**APPEL A MANIFESTATION D'INTERET (AMI)**  
**INSTALLATION D'OMBRIERES PHOTOVOLTAIQUES**  
**Centre d'accueil et de loisirs communal de Villargelle**

AMI n° 2025\_01

**Série n°1 de questions/réponses**

**RÉPONSES AUX QUESTIONS - Le 31 Juillet 2025**

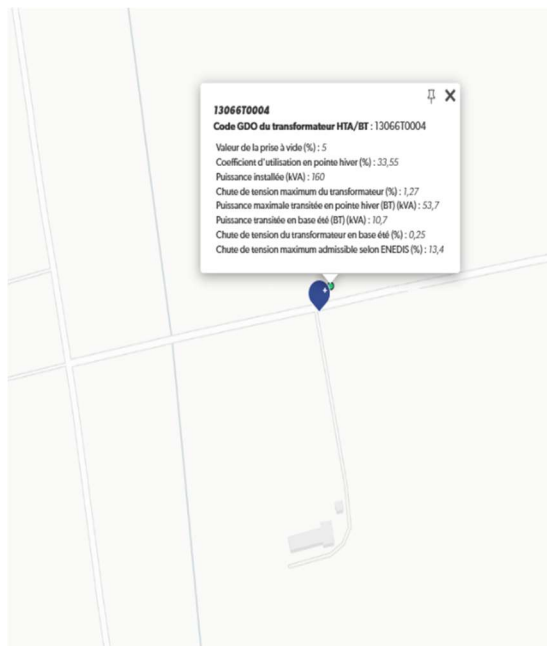
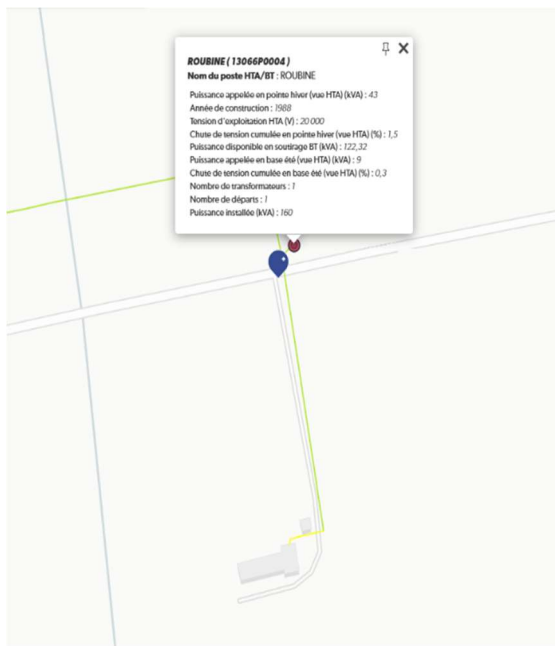
Pouvez-vous nous indiquer le Point De Livraison (PDL) du site ?

*Le PDL du site est le 30 002 580 077 204*

*Un nouveau PDL sera éventuellement proposé par ENEDIS par rapport à la puissance de production de ce projet. Toutefois nous avons sollicité ENEDIS à ce sujet et ne manquerons pas de diffuser leur réponse dès réception.*

*Pour compléter veuillez trouver ci-après des précisions sur le poste et sur le transformateur les plus proches.*
